**EMPRESA MARANHENSE DE ADMINISTRAÇÃO PORTUÁRIA-EMAP
ESCLARECIMENTO SOBRE EDITAL DE LICITAÇÃO
LRE ELETRÔNICA Nº 022 /2022 – EMAP**

A Comissão Setorial de Licitação - CSL da Empresa Maranhense de Administração Portuária - EMAP, nos termos do subitem 2.1 do Edital, torna público aos interessados, **com base nas informações prestadas pela Gerência de Projetos da EMAP – GEPRO/EMAP**, resposta ao segundo pedido de esclarecimento, referente à **Licitação LRE ELETRÔNICA Nº 022/2022-EMAP** - cujo objeto é a contratação semi-integrada de empresa especializada para execução de obra de estabilização dos Taludes 02 e 03 no Porto do Itaqui, no município de São Luís-MA.

**DETALHE DO TRANSPASSE E
GRAMPEAMENTO DA BIOMANTA**

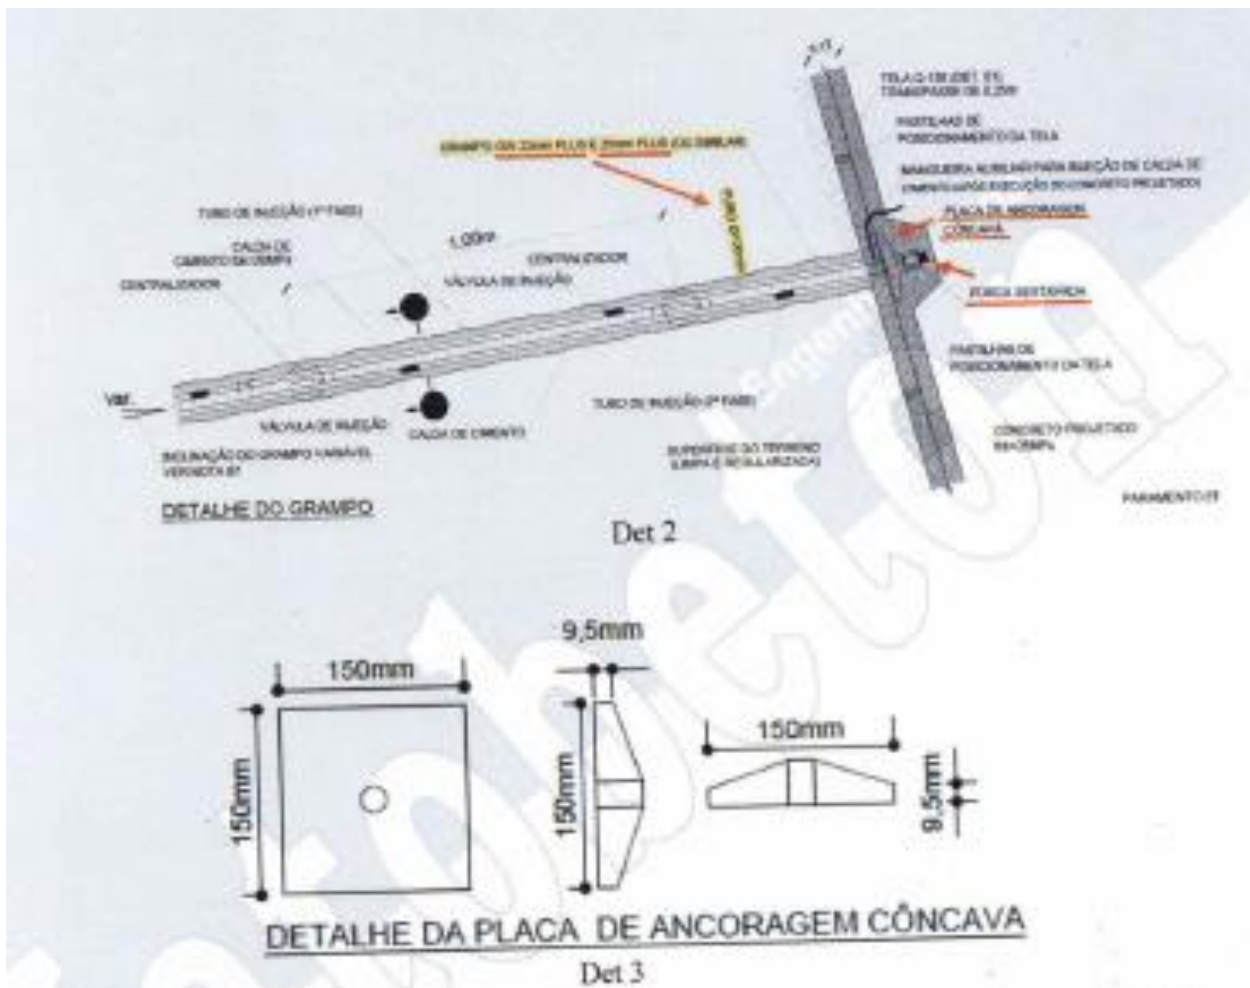
4. Consta no projeto básico pranchas 18/19 (Revisão 3) – TALUDE 2 e 16/18 (Revisão 2) – TALUDE 3, que a Biomanta deverá ser fixada com grampas, conforme detalhe abaixo.

Ocorre que na composição utilizada na formação do preço unitário (CPU 195) dos itens 3.15 e 7.11, não constam o insumo grampo e nem a mão de obra necessária para confecção e aplicação. Levando-se em consideração que serão aplicados 21.587,36 m² de biomanta, com a média de 3 grampos/m², teríamos um total de 64.762 unidades de grampo, sendo um custo bastante considerável. Entendemos que houve omissão por parte deste conceituado órgão e que o orçamento deverá ser revisto com a inclusão destes insumos/serviços que são de considerável relevância financeira. Nosso entendimento está correto?

- 1- O entendimento está correto. A liberação dos serviços junto aos órgãos ambientais ficará a cargo da Contratante.
- 2- O posicionamento do canteiro estará sujeito a disponibilidade de área a época do início das obras.
- 3- A liberação dos serviços em área que interferiram na passagem das locomotivas deverão ser informadas e programadas junto a FTL e Fiscalização, conforme o planejamento da obra.
- 4- O entendimento está correto. O item foi revisado conforme alteração do edital divulgada.
- 5- O entendimento está correto. O item foi revisado conforme alteração do edital divulgada.
- 6- O entendimento está correto. O item foi revisado conforme alteração do edital divulgada.
- 7- O entendimento está correto. O item foi revisado conforme alteração do edital divulgada.
- 8- O diâmetro a ser executado será o de 10cm. O item foi revisado conforme alteração do edital divulgada.
